# 原子力艦の原子力災害対策マニュアル検証に係る 作業委員会(第4回)

日時：平成28年3月4日(金) 13:00～15:00

## 「原子力艦の原子炉の燃料について」に対するコメント

2016年3月4日 電力中央研究所 遠藤寛

図1 セラミックス燃料棒の構造 (ATOMICA より引用・加筆)

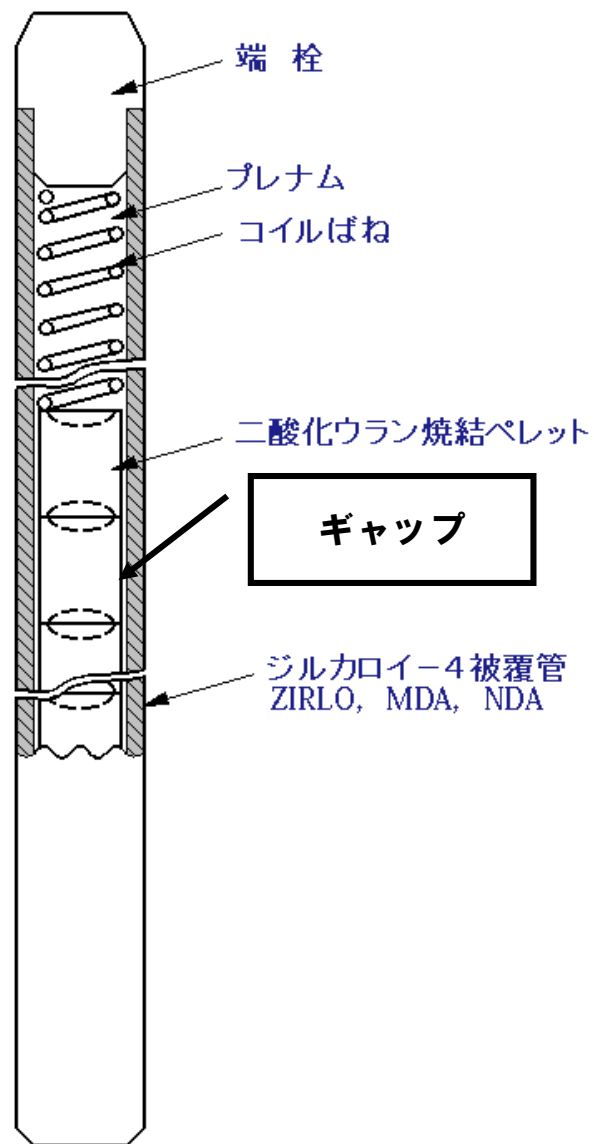
- (1) 金属燃料の熱電導度はセラミックス燃料の 10 倍程度大きいため、運転時の燃料中心最高温度は冷却材温度より約 50°C 高い 400°C 程度に留まる。
- (2) セラミックス燃料では、燃料中心の最高温度が約 1750°C であり燃料表面との温度差が大きい。このため、セシウムなど揮発性 FP の一部は熱拡散によって被覆管と燃料ペレット表面との間にあるギャップに移動し蓄積する。金属燃料の場合は、燃料スラグ(ペレットに相当)の径方向温度差が小さいため熱拡散が抑制され、固体状 FP の大部分は燃料スラグ内部に留まる(図1参照)。
- (3) 原子炉運転中に被覆管が損傷すると、セラミックス燃料ではギャップに蓄積された FP の一部が冷却材中に放出される。一方、ギャップ中の FP 量が少ない金属燃料では、冷却材中への FP 放出量は相対的に少ない。
- (4) ただし、ゼノンやクリプトンなどの希ガス FP については、両燃料共に、運転時に燃料棒のプレナム部に放出される。このため、被覆管破損時の冷却材中への希ガス FP の放出については同等と考えられる。

図 2 金属燃料とセラミックス燃料との温度条件の比較

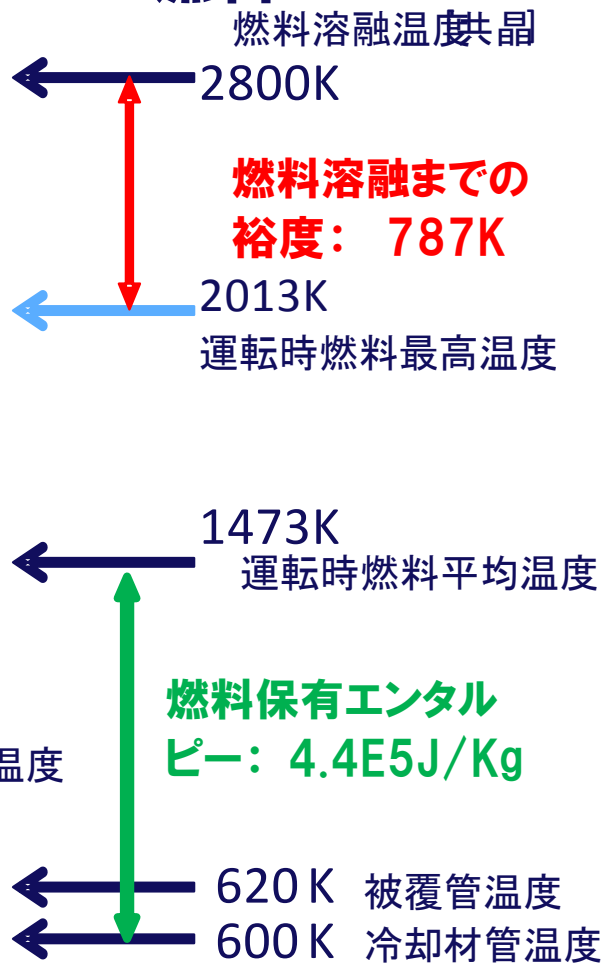
- (3) 被覆管酸化反応が進展すると、反応熱によって燃料温度は急速に増加し、金属燃料では約 1200°C (10%Zr-U 燃料の場合)、セラミックス燃料では 2500~2800°C (共晶反応に依存)で燃料溶融が開始する。両燃料共に、燃料溶融に伴って揮発性 FP の大部分が原子炉容器内に移行するが、不揮発性 FP は溶融燃料内に残留する。
- (4) 以上から、冷却機能喪失型のシビアアクシデントでは、金属燃料とセラミックス燃料とは融点に差異があるにも拘わらず、原子炉容器内への FP 移行挙動の観点からは大きな差異は無いといえる。
- (5) 一方、ATWS などの炉停止機能喪失型のシビアアクシデントでは、金属燃料炉心とセラミックス燃料炉心の差異が顕在化する。金属燃料炉心では燃料熱導度が大きく燃料温度が低いため、燃料の保有エネルギーがセラミックス燃料の 1/10 以下であり、さらに燃料溶融までの温度裕度は両炉心で同程度となる。このため、代表的な ATWS である給水流量喪失時のスクラム失敗事象では、ドップラー反応度と燃料スラグの軸方向膨張による負の反応度効果のため事故時の原子炉出力が低減し、炉心損傷に至るまでの時間が遅延し炉心損傷を回避できる可能性がある (図2参照)。
